関係写真(1)

調査項目		調査結果	
		□要是正 □その他	
	件 名	中野市立中野小学校	
	部 位	全景	
	番 号		
	特記事項

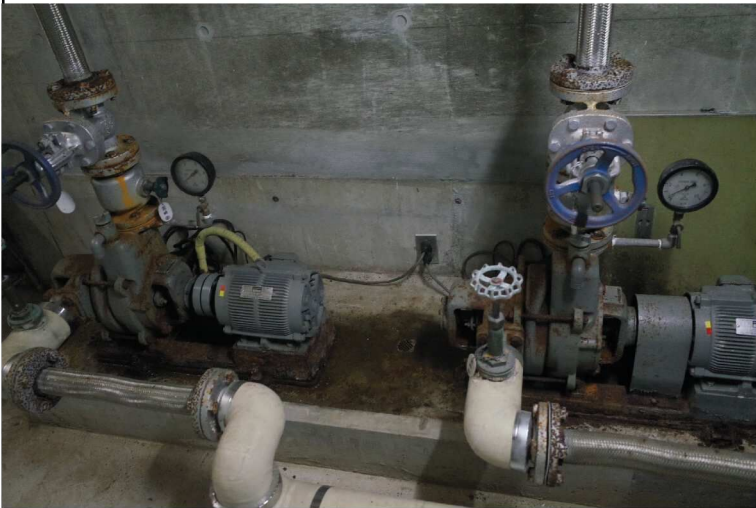
調査項目		調査結果	
		☐ 要是正 ☒ その他	
	件 名	中野市立中野小学校	
	部 位	⑦特別教室棟 1階水呑場	
	番 号		
	特記事項	天井に染み跡。	
		配管等からの漏水の可能性が	
高い。
